Европейская экономическая комиссия**Комитет по внутреннему транспорту****Всемирный форум для согласования правил
в области транспортных средств****Рабочая группа по вопросам освещения
и световой сигнализации****Восемьдесят третья сессия**

Пункт 4 d) предварительной повестки дня

**Упрощение правил ООН, касающихся освещения
и световой сигнализации: Правила № 150 ООН
(светоотражающие устройства)****Пересмотренное предложение по исправлению
и усовершенствованию текста Правил № 150 ООН****Представлено Неофициальной рабочей группой по упрощению
правил, касающихся освещения и световой сигнализации***

Рис. А 24-1

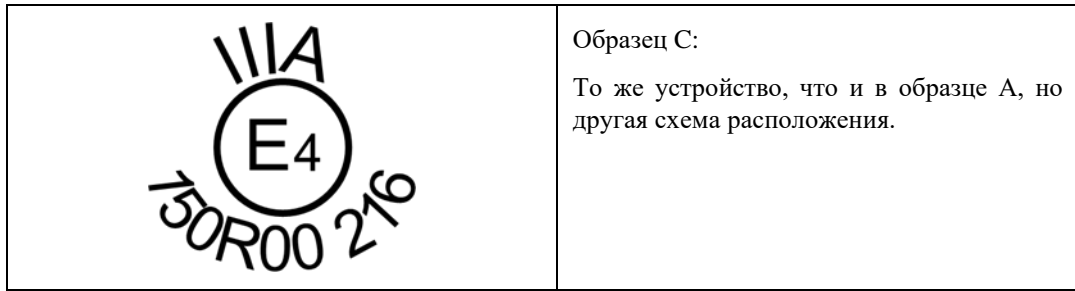
Приложение 24 изменить следующим образом:

<p><i>Примечание:</i> Указанный выше номер официального утверждения должен проставляться в любом месте рядом с кругом, в который вписана буква «Е». Цифры этого номера должны быть ориентированы таким же образом, что и буква «Е». Группа обозначений, указывающая класс, должна находиться на стороне, диаметрально противоположной номеру официального утверждения. Органы по официальному утверждению типа не используют для официального утверждения номера IA, IB, IIIA, IIIB и IVA, которые можно спутать с обозначениями классов IA, IB, IIIA, IIIB и IVA.</p> <p>На этих рисунках изображены различные схемы, которые приведены лишь в качестве примера.</p>	
	<p>Образец А:</p> <p>Этот знак официального утверждения, наносимый на светоотражающее устройство, показывает, что данный тип устройства официально утвержден в Нидерландах (Е 4) под номером официального утверждения 150R00-216. Данный номер официального утверждения означает, что официальное утверждение было предоставлено в соответствии с требованиями этих Правил с изменениями, внесенными в них на основании поправок первоначальной серии.</p> <p>Значение «а» см. в таблице 1.</p>

<p>Образец В:</p> <p>То же устройство, что и в образце А, но другая схема расположения.</p>

6. Приложение 24 было отредактировано и упорядочено без внесения каких-либо изменений, затрагивающих его содержание. Рисунки были скорректированы, с тем чтобы в них содержались примеры знаков официального утверждения с использованием новых правил ООН. Что касается размера «а», то соответствующая ссылка была исправлена для указания таблицы 1 вместо таблицы 2.

Рис. А24-II

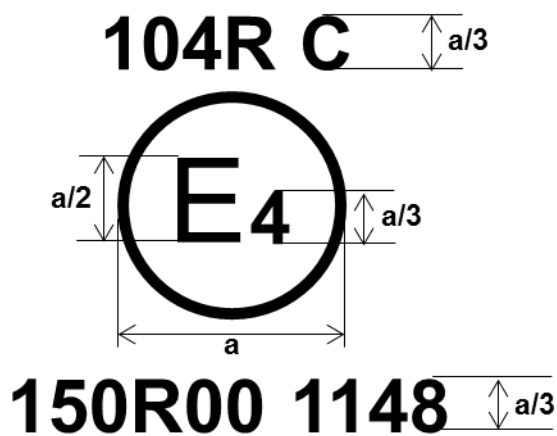
Примечание: На двух примерах схем знаков официального утверждения образцы D и E представляют собой три возможных варианта маркировки устройства освещения в тех случаях, когда два или более огней являются частью одного блока сгруппированных, комбинированных или совмещенных огней.

Рис. А24-IV

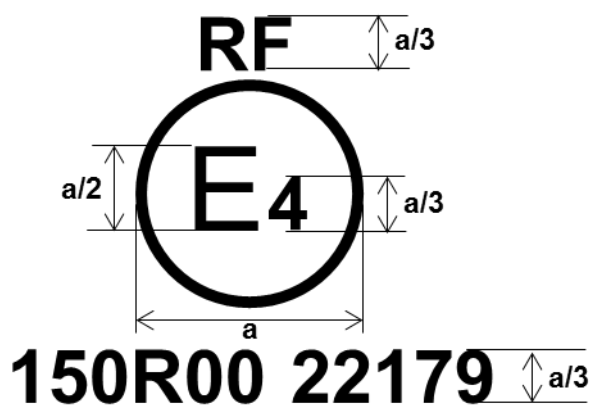
Пример схемы знака официального утверждения для задних опознавательных знаков и ТСС

Значение «а» см. в таблице 1

Рис. А24-V

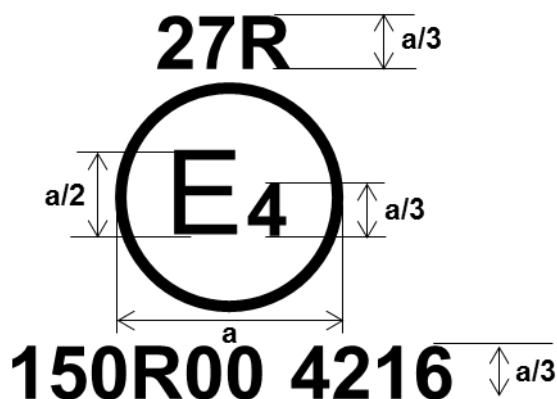
Пример схемы знака официального утверждения для предупреждающего треугольника

Значение «а» см. в таблице 1
